**Město Hodonín****DODATEK Č. 1 KE SMLOUVĚ O DÍLO**

**„Hodonín, Výhon – stezka pro chodce  
a cyklisty a veřejné osvětlení“****1. SMLUVNÍ STRANY****Objednatel:**

**Z M Ě N O V Ý L I S T**

„Sanace a řezání dlažby“

Protokol: 3023074P14 z 15. května 2023

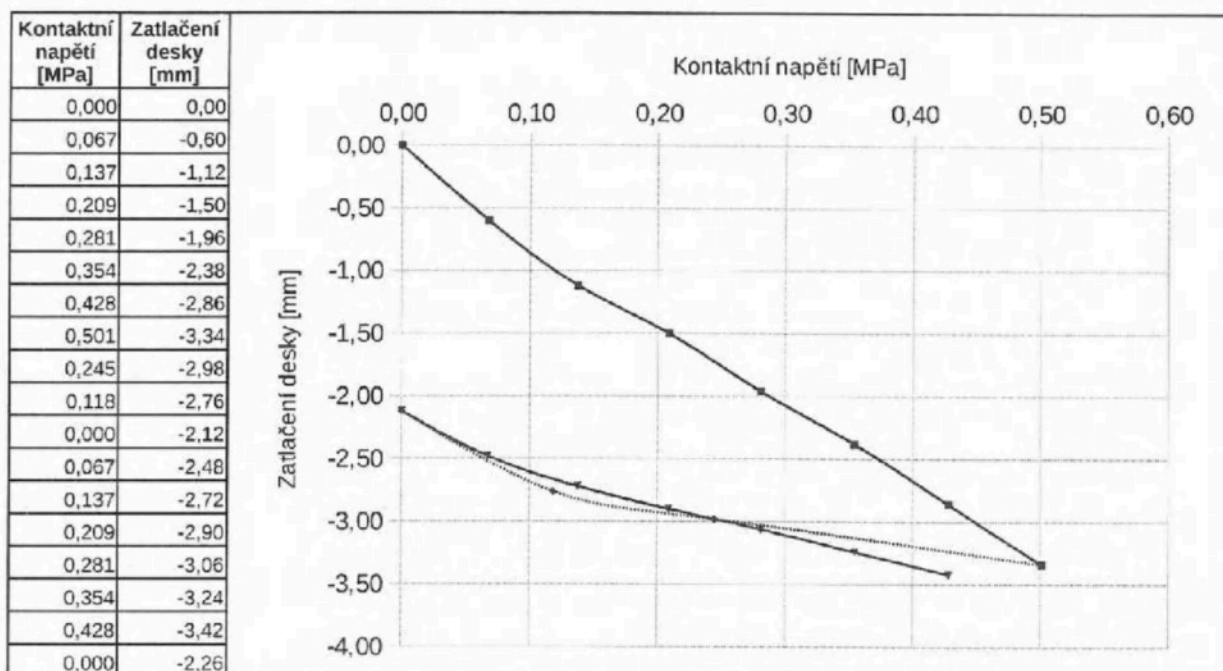
ČSN 73 6133 tab. 11 předepisuje pro pláň nejmenší hodnotu únosnosti vyjádřenou modulem přetvárnosti z druhého zatěžovacího cyklu  $E_{def2} = 45 \text{ MPa}$  pro podloží PIII, pokud není dokumentací stavby stanoveno jinak. ČSN 73 6133 v tabulce 10a i 10b předepisuje pro pláň míru zhuštění nejméně 100 % PS. Tato hodnota odpovídá podle ČSN 72 1006 tabulka E.2 poměru zhuštění  $E_{def2}/E_{def1} \leq 2,3$  pro štěrky a písky zařazené jako GW, GP, G-F, SW SP a S-F. Zjištěná hodnota modulu přetvárnosti z druhého zatěžovacího cyklu  $E_{def2} = 78,3 \text{ MPa}$  vyhovuje výše uvedené podmínce. Hodnota poměru zhuštění  $E_{def2}/E_{def1} = 2,16$  vyhovuje.

Protokol: 3023074P16 z 15. května 2023

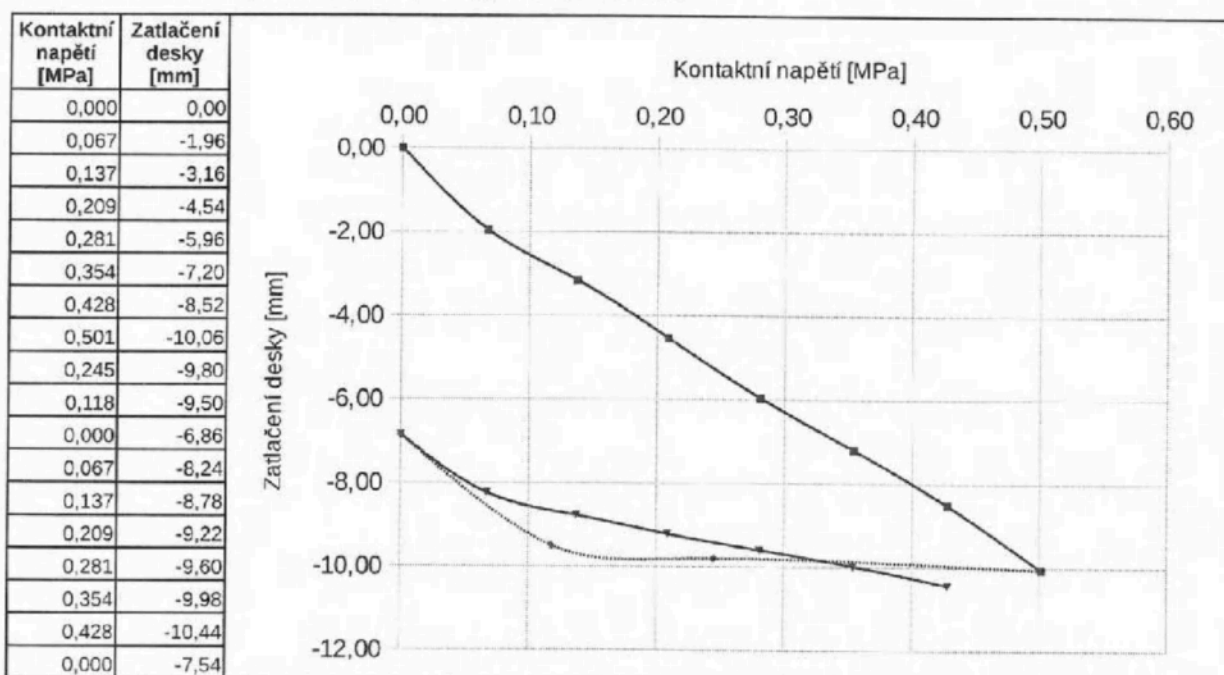
ČSN 73 6133 tab. 11 předepisuje pro pláň nejmenší hodnotu únosnosti vyjádřenou modulem přetvárnosti z druhého zatěžovacího cyklu  $E_{def2} = 45 \text{ MPa}$  pro podloží PIII, pokud není dokumentací stavby stanoveno jinak. Zjištěná hodnota modulu přetvárnosti z druhého zatěžovacího cyklu  $E_{def2} = 30,1 \text{ MPa}$  nevyhovuje výše uvedené podmínce. Hodnota poměru ztuhnutí  $E_{def2}/E_{def1} = 2,47$ .

Protokol: 3023074P06 z 15. května 2023

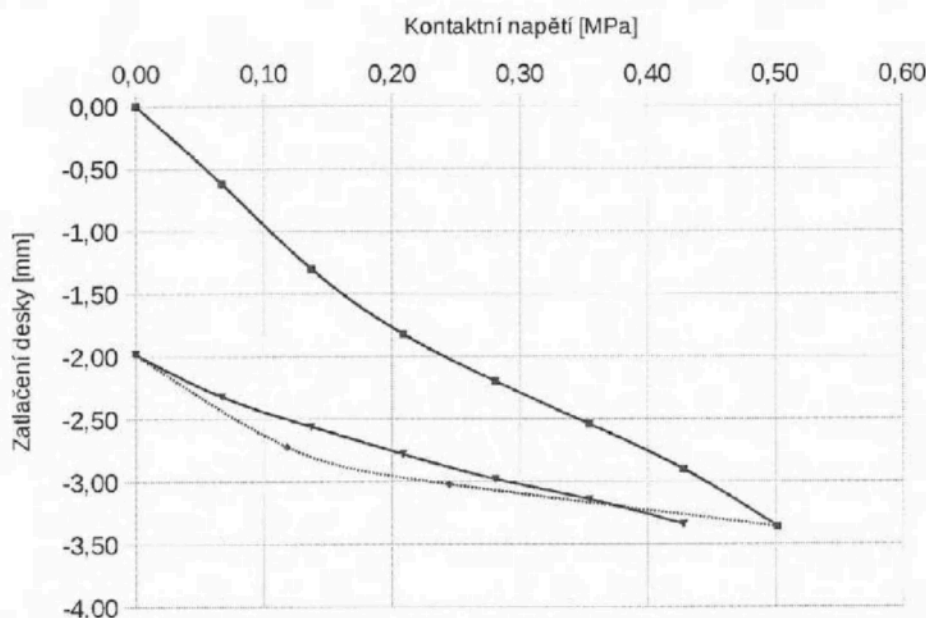
Zjištěná hodnota modulu přetvárnosti z druhého zatěžovacího cyklu  $E_{def2} = 73,5 \text{ MPa}$ . Zjištěný poměr hutnění  $E_{def2}/E_{def1} = 2,06$ .

Protokol: 3023074P11 z 15. května 2023

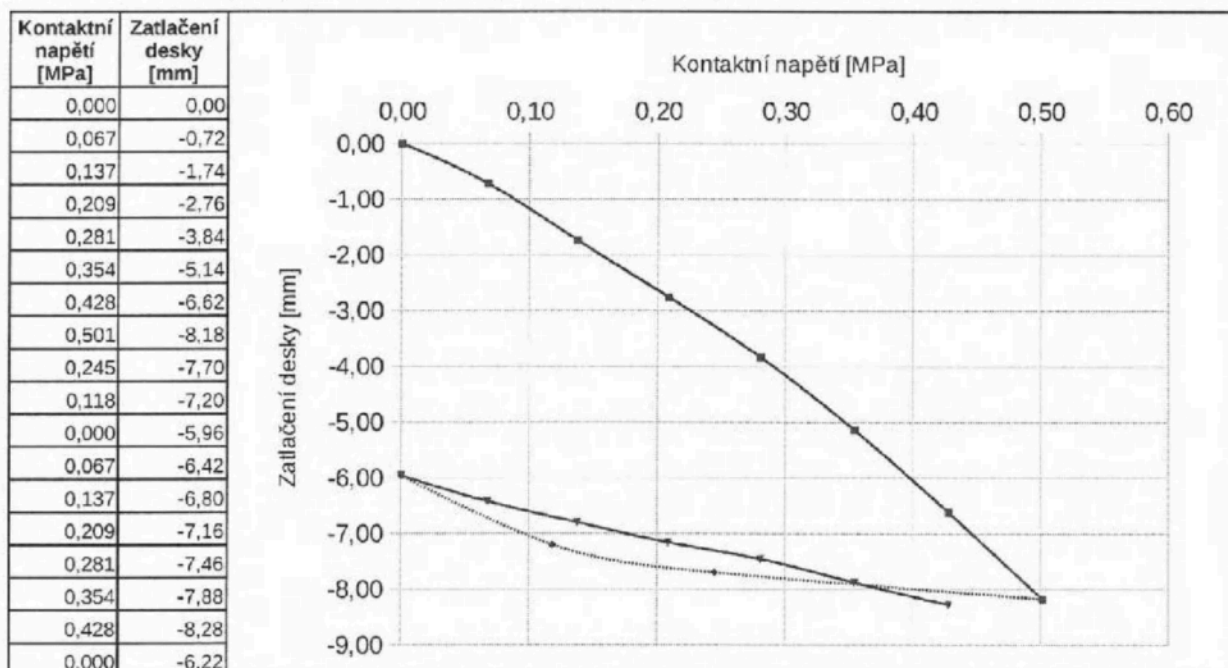
Zjištěná hodnota modulu přetvárnosti z druhého zatěžovacího cyklu  $E_{def2} = 42,7 \text{ MPa}$ . Zjištěný poměr hutnění  $E_{def2}/E_{def1} = 3,09$ .
